設計変更概要

副参事	係長	審査	担当
年度	工事件名						
R05	特別養護老人ホーム清水坂 あじさい荘大規模改修電気設備工事			北区総務部営繕課			
図面名称							
ナースコール・トイレ呼出設備							
系統図(改修後)(変更前・後)							
縮尺	(A1) N/S (A3) N/S	図面番号	e-010

ナースコール・トイレ呼出設備 系統図(改修後)(変更後)

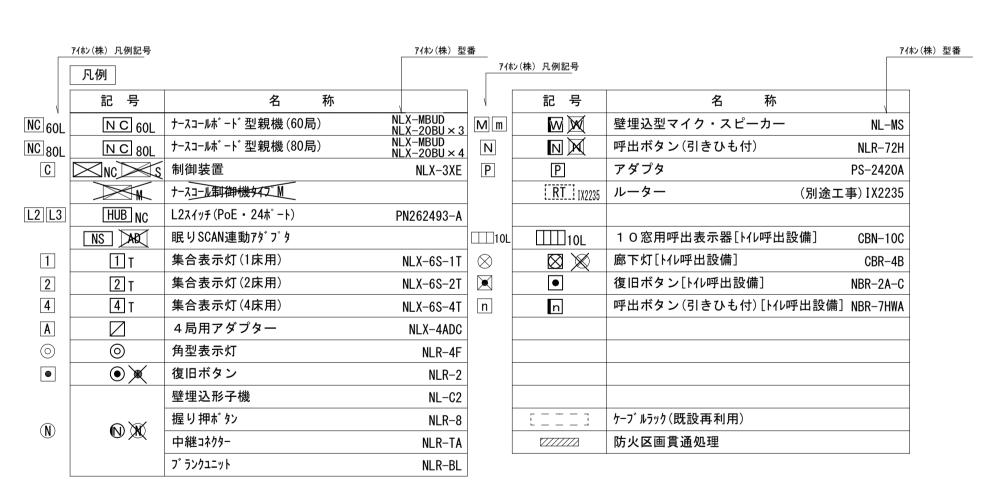
2. ナースコール用 ネットワークケーブル(UTP Cat5e)のシース色は白とする。

※原設計図(E-086)をすべて変更とする ※原設計図(E-093『システム図』及び、E-094『機器参考姿図』)は、 本図の凡例(備考)の機能(ICT化対応品)を追加し、数量を変更する。
